REF: CONTESTACIÓN DE DEMANDA

Asunto: Complemento oficio STO-957-16, Viabilidad Villa del Lago PQR 160907-055

Una vez revisado en medio físico y magnético los planos y cálculos de diseño de las redes de alcantarillado pluvial de la urbanización Terranova, municipio de Tuluá, CENTROAGUAS S.A. ESP presenta las siguientes consideraciones:

**Figura 1.** Ubicación sumidero transversal calle 24B

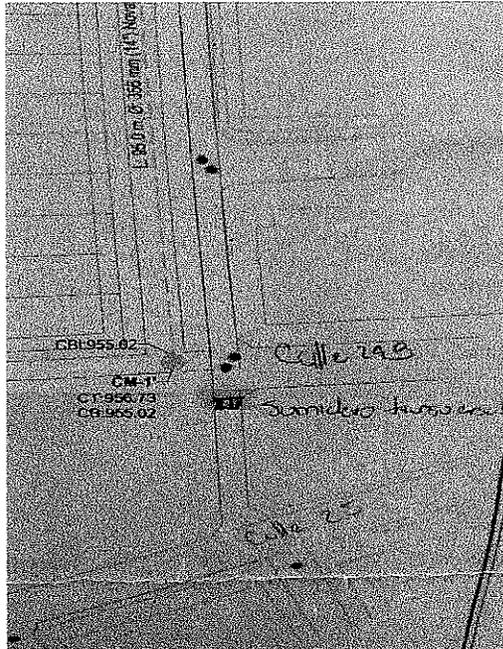
- Se debe proyectar un sumidero transversal entre la calle 24B y 25 (Ver siguiente figura 1) con el objetivo de captar un porcentaje de agua lluvia proveniente de la calle 25 la cual podría drenar hacia la urbanización Terranova.

15. Se debe proyectar un sumidero transversal entre la calle 24B y 25 (Ver siguiente figura 1) con el objetivo de captar un porcentaje de agua lluvia proveniente de la calle 25 la cual podría drenar hacia la urbanización Terranova. **Observación atendida**
